## Product Change Notice (PCN)

件名: RL78/G23 製品 14×14 mm 80pin LQFP テープ&リール包装部材変更のご案内  
発行日: 3/25/2024  
出荷開始予定日: 7/1/2024

# RL78/G23製品14×14mm80pin LQFP テープ&リール包装部材変更 相違点資料

# 2.仕様相違点の詳細（1） 梱包部材（テープ&リール）の相違点

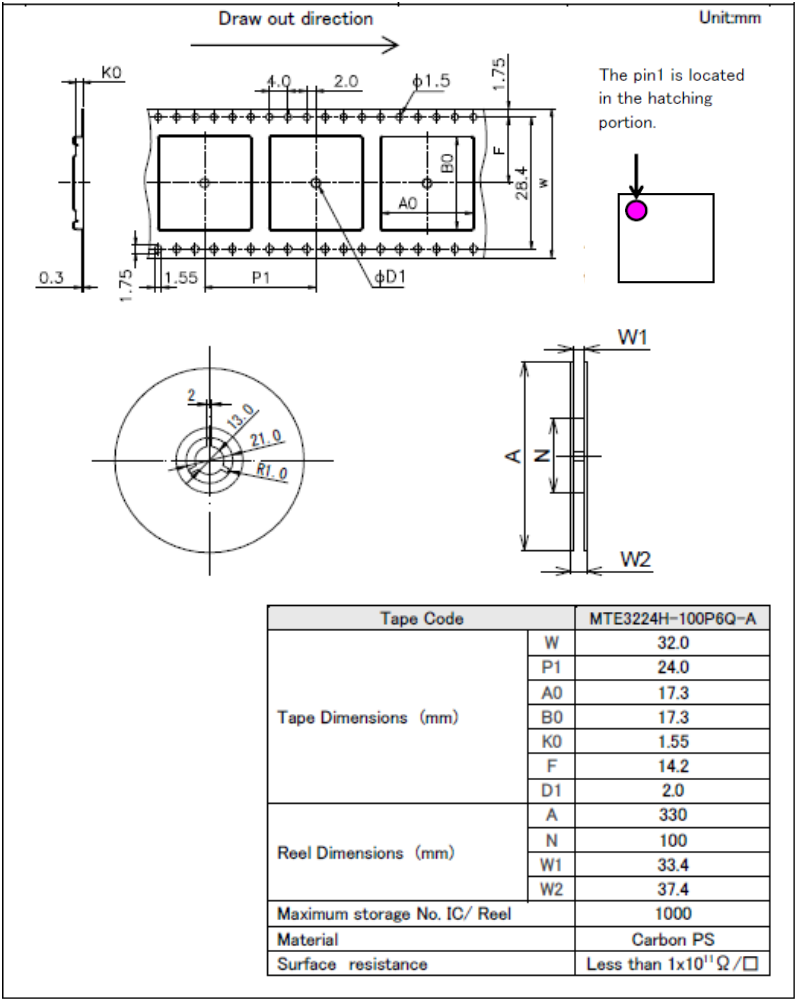
詳細内容: テープ&リール出荷のエンボステープ幅変更。

変更前: 32mm

変更後: 24mm

テープ幅の変更に伴い、ポケット幅、ポケット深さ、送り穴、送り穴-ポケット中心間の寸法、リールの幅、カバーテープ幅が変わります。

## 14mm x 14mm LQFP テープ&リール 包装部材の図面比較

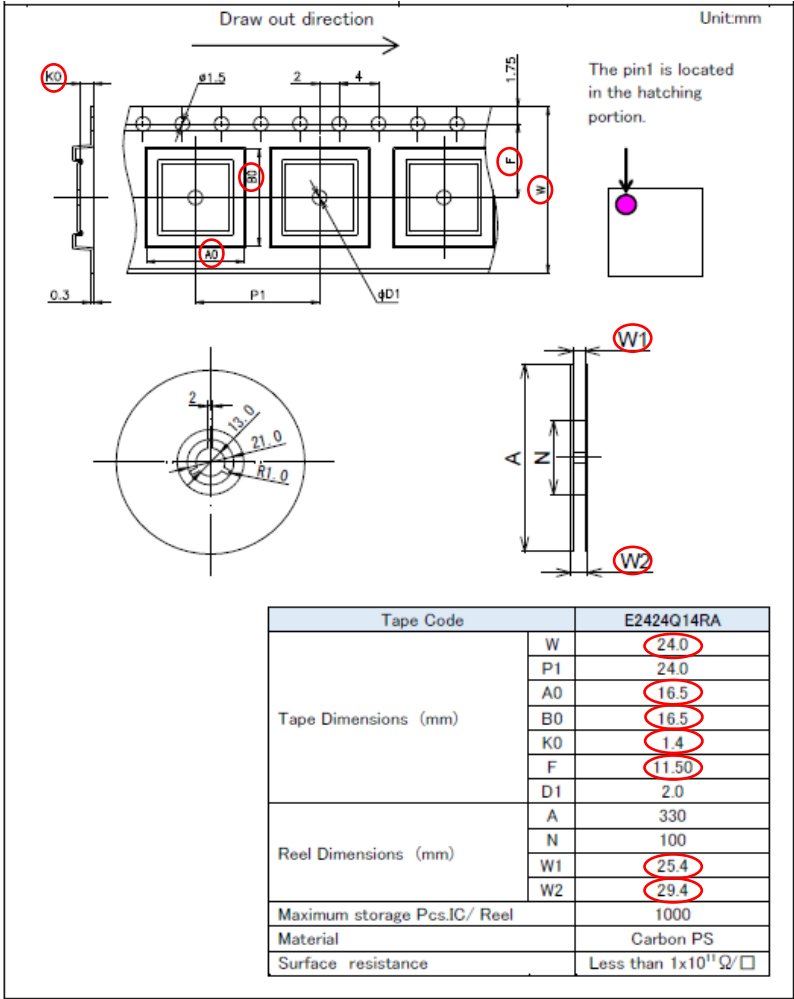
変更前（W:32mm）

変更後（W:24mm）
